Centrale photovoltaïque au sol à Dogneville CS DES BIANLOUTS

REPONSE A L'AVIS DE LA MRAe

Février 2025

Figure 4 - Carte de la flore patrimoniale observée sur site (VERDI)

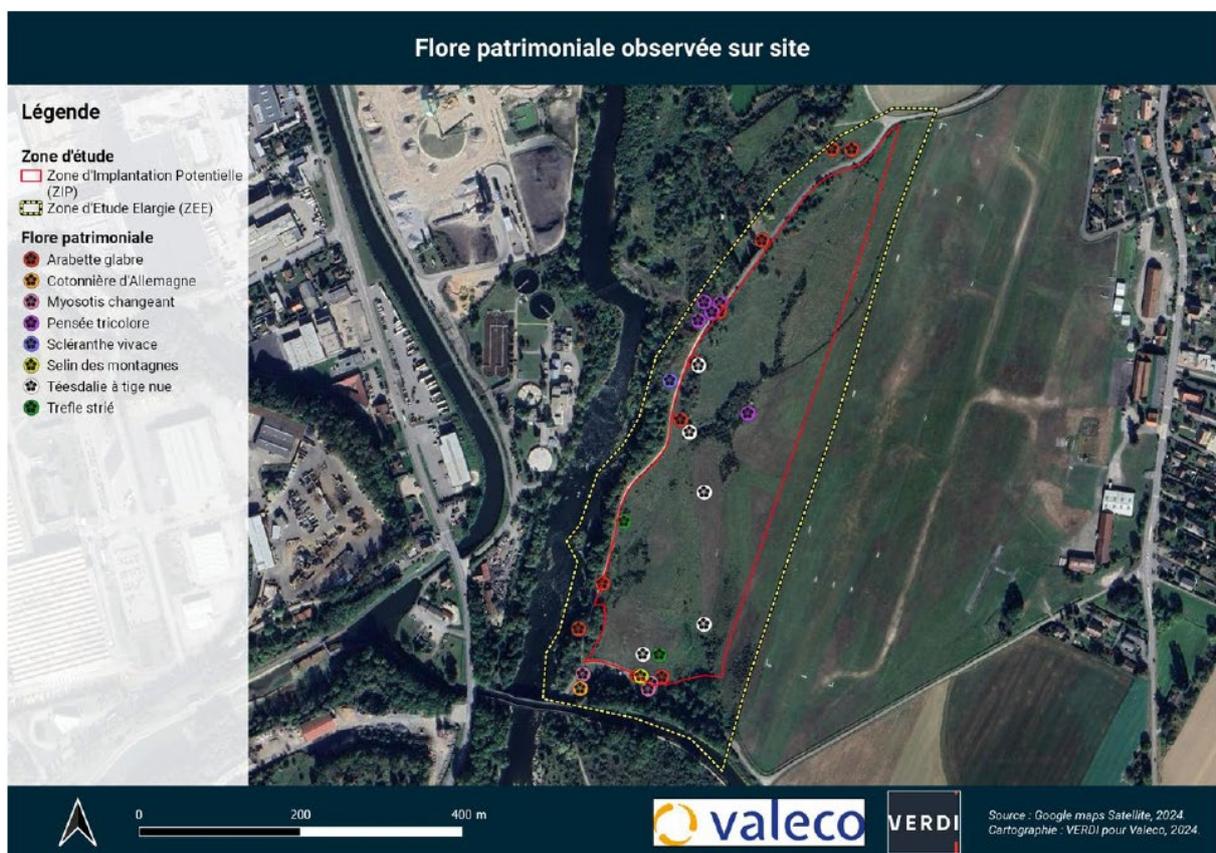
L'Ae s'est interrogée sur l'utilité de réensemencer des espaces prairiaux ayant déjà une vocation de pâture au risque de bouleverser la flore et la faune présente, en particulier les 8 espèces végétales d'intérêt patrimonial présentes inféodées aux pelouses maigres sableuses.

La revégétalisation et / ou le réensemencement est prévu surtout aux endroits où cela s'avérerait nécessaire avant comme après chantier. La parcelle constitue en effet un espace prairial mais celui-ci est dégradé et ne sert que ponctuellement de pâture. Le risque de < bouleverser > la flore et la faune présent via cette intervention semble négligeable.

Par ailleurs, la carte page 68 du volet naturel réalisé par le bureau d'études VERDI reportée ci-après montre que les 8 espèces végétales patrimoniales recensées se situent principalement à l'extérieur de la zone clôturée envisagée ou au sud de la parcelle, où aucun aménagement n'est prévu. Seules 3 espèces ont été inventoriées sur la zone d'implantation potentielle : la Téesdalie à tige nue, la Pensée tricolore et l'Arabette glabre. Notons qu'aucune de ces espèces n'est protégée et que leur enjeu est qualifié de faible ou modéré. Une mesure d'évitement en phase travaux < Balisage de l'emprise projet et des zones sensibles et bonnes pratiques de chantier > est prévue et pourra leur être bénéfique.
